改善箇所説明図

基準不適合内容

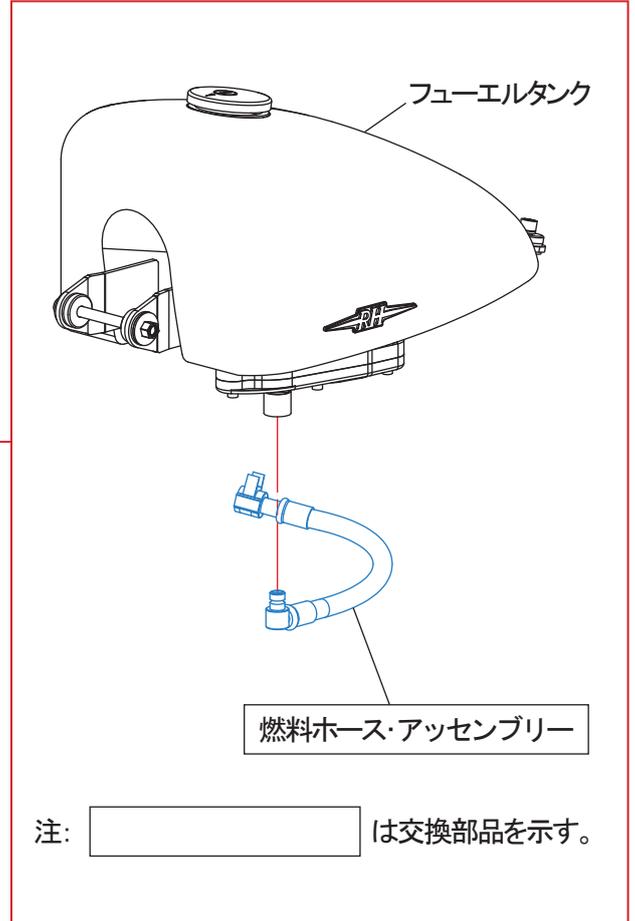
プロト製二輪車の電子制御燃料噴射装置仕様車において、燃料ホースのゴムの材質が不適切であるとともに、カシメ部品(ソケット)の設計時のバラツキの考慮が不十分のため燃料ホースとジョイント部が適切に組み付けられていないものがある。この状態でゴムの材質不適切により弾力性が低下するとカシメが緩むため、燃料が漏れ、最悪の場合、車両火災に至るおそれがある。

全車両、燃料ホース・アッセンブリーを対策品と交換する。
